**Van:** Erik Dolman <dolmane@soundforceone.nl>  
**Verzonden:** maandag 21 januari 2019 12:02  
**Aan:** Jakob Schothans  
**Onderwerp:** Re: Landsherenlaan Deventer

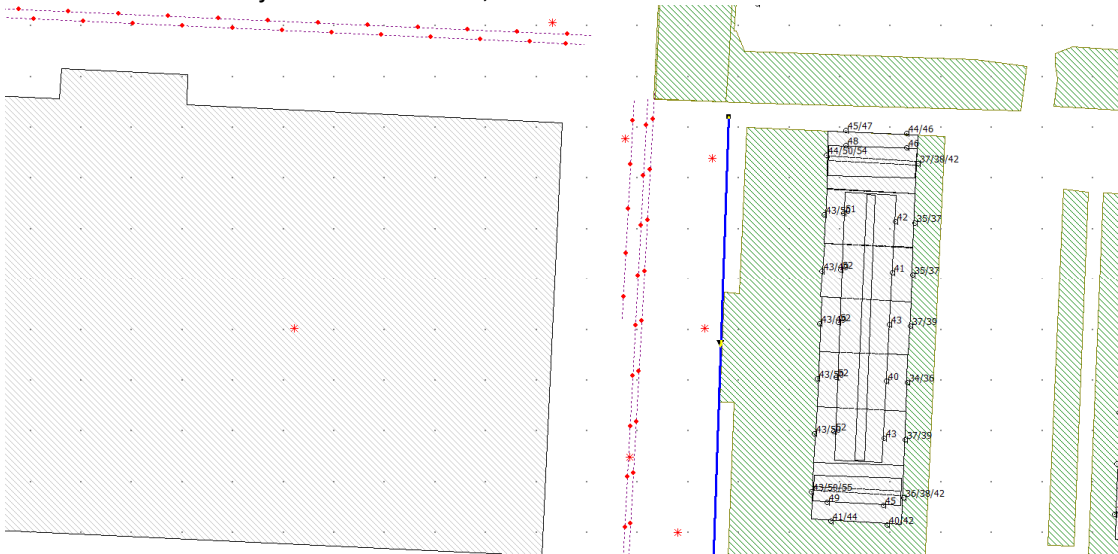
Aanvullend op de vorige mail is het verder ook zo dat een minimale schermhoogte van 2,8 meter nodig is om op de eerste verdieping aan de 50 dB(A) grenswaarde uit het Activiteitenbesluit te voldoen. Onderstaand overzicht geeft de resultaten weer bij een scherm van 2,8 meter.

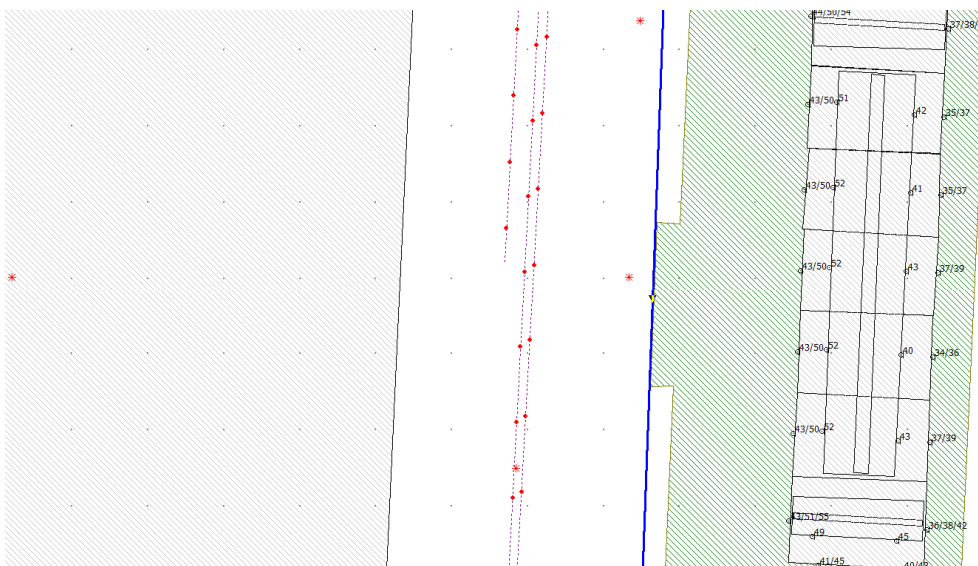
Tevens is hieronder weergegeven wat de resultaten zijn bij een scherm van 2,7 meter. Aan de zuidzijde van het blok A vindt dan nog een overschrijding plaats.
